改善箇所説明図

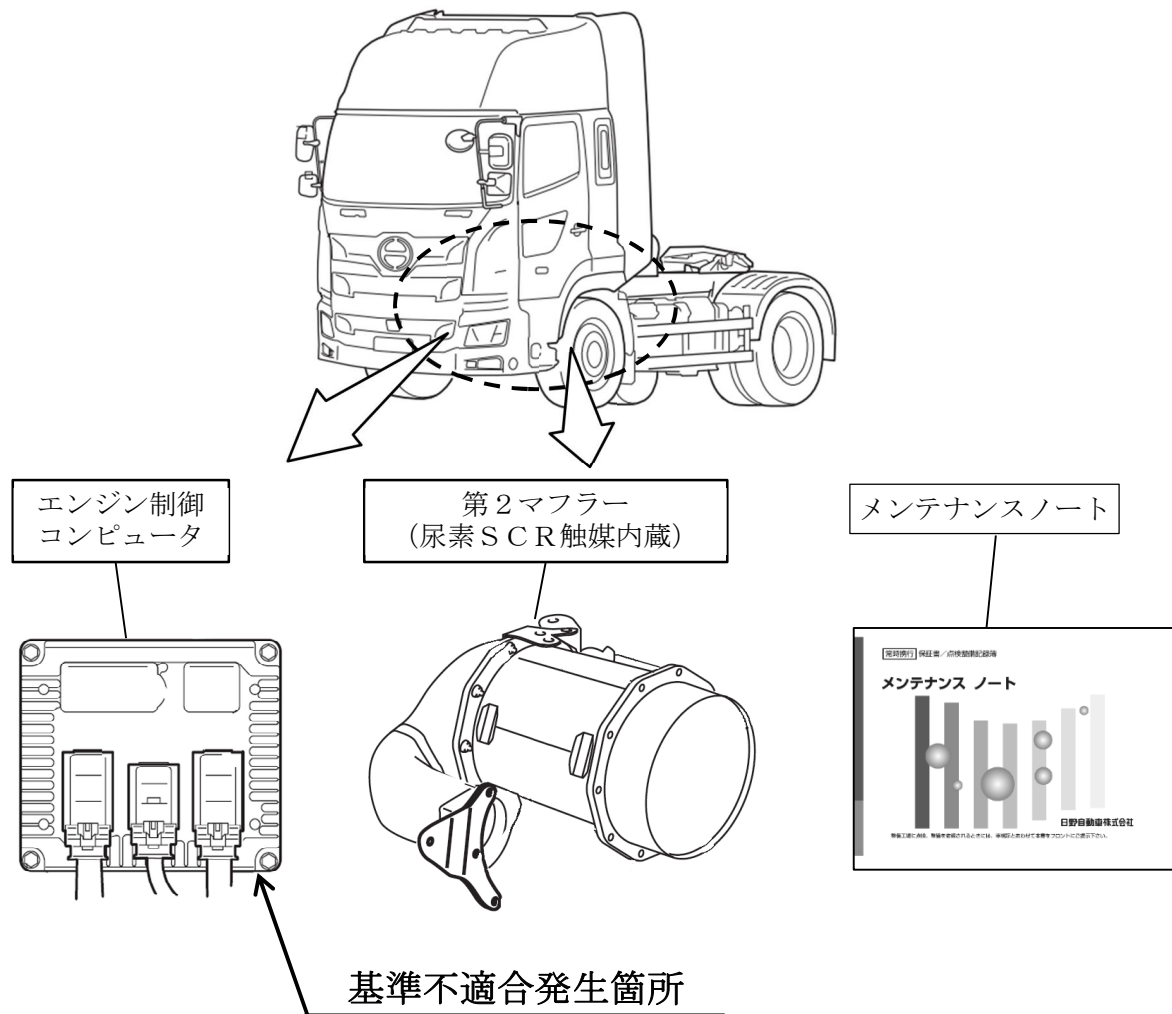
E13Cエンジン制御コンピュータにおいて、

- ① DPR再生用制御プログラムが不適切なため、高回転高負荷条件でのDPR再生中に尿素SCR触媒温度が想定より高温となり、触媒劣化の進行が早くなることがある。そのため、そのまま使用を続けると排出ガス中の窒素酸化物の排出値が規制値を超えるおそれがある。
- ② SCR触媒劣化判定プログラムが不適切なため、正常な触媒を異常と誤判定し、警告灯が点灯するおそれがある。

- ①②全車両、エンジン制御コンピュータのプログラムを対策仕様に書き換える。
- ① 全車両、弊社が定めた基準に沿って触媒の点検を行い、基準を超える場合は触媒を新品に交換する。
また、暫定措置でメンテナンスノートの点検整備項目に追加した触媒の浄化率点検を削除する。
